**Carrière du Moulin du Vern**  
Commune de Kernilis (29)

-  
**Demande d'autorisation environnementale**

-  
**Mémoire en réponse à la Mission Régionale de l'Autorité Environnementale**  
**(Avis du 6 août 2020)**

Version n°3 – Octobre 2020

Figure 2: Extrait du visualiseur de Géobretagne, échelle arrondie : 1 : 28 174 (limites communales de Kernilis en orange, emprise du projet en rouge. De part et d'autre de Kerhals, les points cotés 57, 63 puis 60 permettent de visualiser le trajet des camions jusqu'à la RD 28)

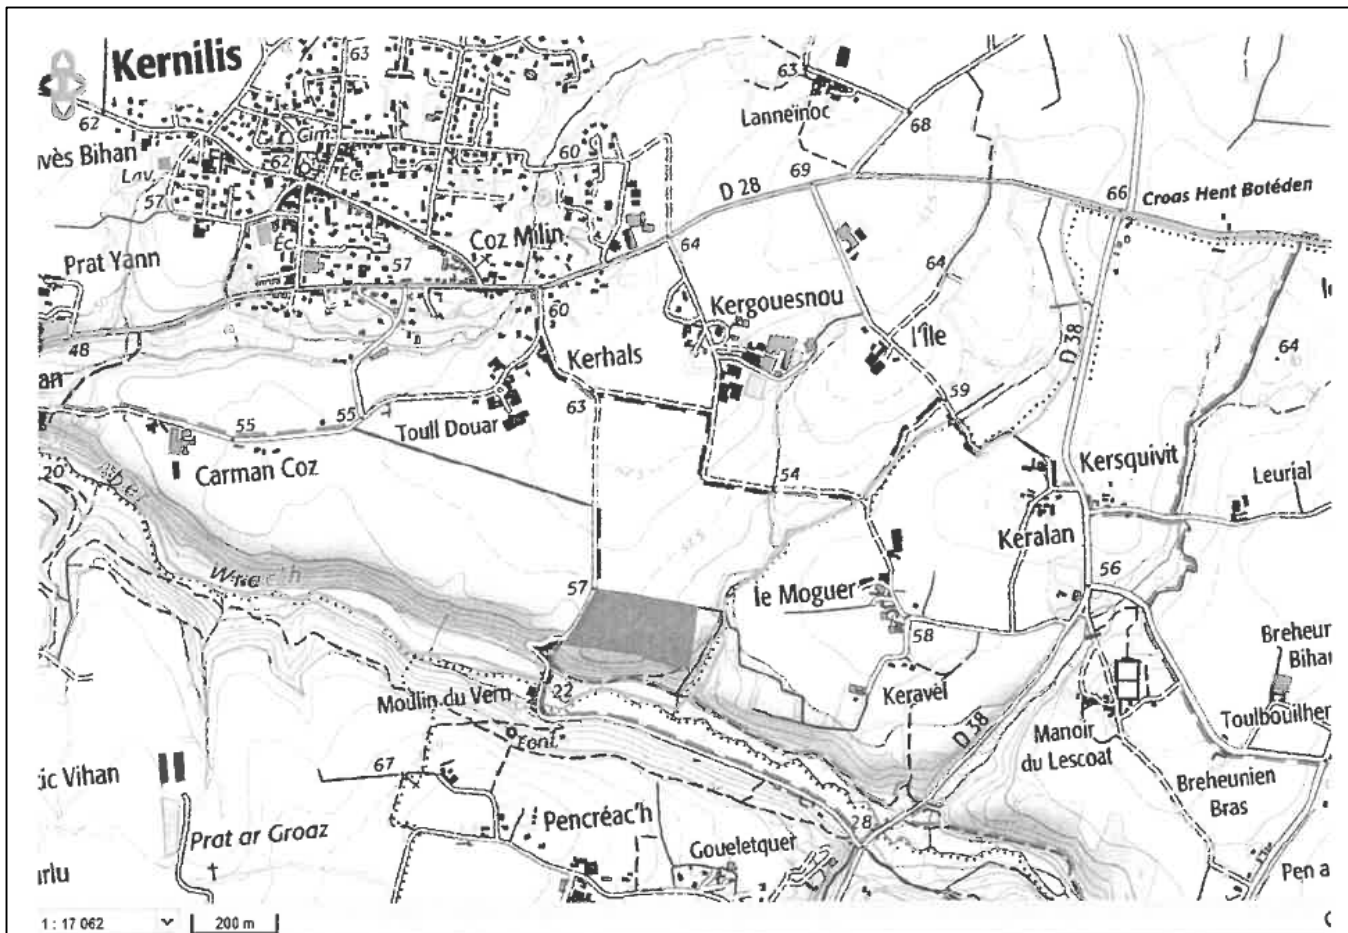
Le projet est reconduit avec les mêmes caractéristiques de tonnages, d'épaisseur exploitée<sup>3</sup> et avec une superficie nouvelle de 4,0852 hectares, la superficie de l'extraction étant estimée à 3,2 ha<sup>4</sup>. L'emprise nouvelle résulte de l'exclusion de l'espace boisé classé situé au Sud de l'emprise initiale.

Le dossier mentionne une extraction totale de 900 000 tonnes de matériaux, en précisant que la commercialisation des produits vise l'aire du pays des Abers et celle du pays de Lesneven.

2 personnes travailleront en permanence sur le site, de 7 à 21h00, du lundi au vendredi.

Concernant la présence du personnel sur la carrière du Moulin du Vern, la société CARRIERES DE KERGUILLO tient à clarifier les propos de la MRAe.

En effet, comme présenté au chapitre IV.1 de la demande (p.38), les horaires « sont les suivants :

Ainsi, en période de fonctionnement « normal », c'est-à-dire en dehors des campagnes de concassage-criblages qui représenteront une durée cumulée maximale de 2 mois par an, le site fonctionnera uniquement sur la plage horaire 7h45 - 17h30, du lundi au vendredi (hors jours fériés).

De plus, la carrière du Moulin du Vern ne disposera pas de personnels permanents puisqu'il s'agira d'une petite exploitation. Le site fonctionnera uniquement par période, selon les besoins des chantiers du Pays de Lesneven - Côte des Légendes. Ainsi, comme précisé au chapitre IV.1 de la demande (p. 38), « *les personnels [seront] dispatchés sur la carrière du Moulin du Vern depuis les autres sites d'exploitation de la société CARRIERES DE KERGUILLO (carrières de Guilers et de Ploudalmézeau).* »

Figure 3: Extrait de l'étude d'impact précisant les points de rejet des eaux de la carrière (ou eaux d'exhaure) et le point de contrôle envisagé.

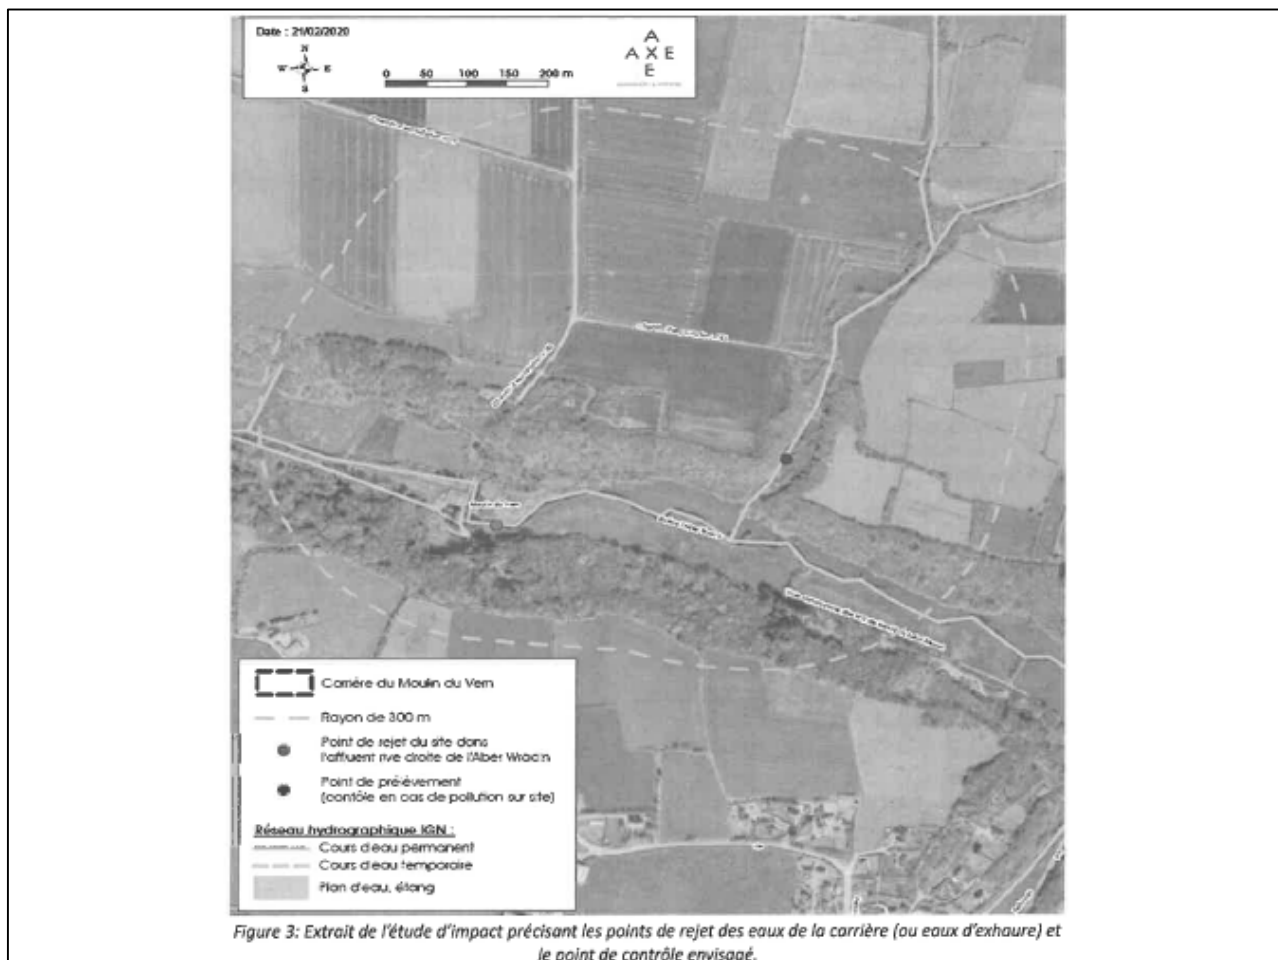
Sur le plan qualitatif, de nombreuses mesures participent, de manière suffisante, à la prévention et au traitement rapide des pollutions, notamment pour le fond de fouille qui est susceptible d'être proche de la nappe phréatique.

Par conséquent, les mesures d'accompagnement prévues (suivi du colmatage du substrat au niveau du point de rejet et procédure d'alerte définie avec le syndicat du Bas Léon) visent uniquement à assurer / confirmer l'absence d'impact du projet sur le milieu récepteur, conformément à la séquence E-R-C-(A).

La société CARRIERES DE KERGUILLO tient à rappeler (cf. p. 10 de la demande) que ces mesures ont été définies suite à la réunion de consultation « phase amont » du 21 janvier 2020, sur demande respective de la DDTM Police de l'Eau et de l'ARS. Sur ce constat, la société CARRIERES DE KERGUILLO ne souhaite pas revenir sur ces mesures d'accompagnement au vu de son engagement auprès de ces services.

L'engagement à éviter tout risque de pollution des eaux superficielles dans le contexte, en aval, d'un captage d'eau potable et d'un site Natura 2000, devra apparaître dans la version finalisée du projet. Celle-ci permettra aussi de traduire une prise en compte effective des dispositions du SDAGE et du SAGE.
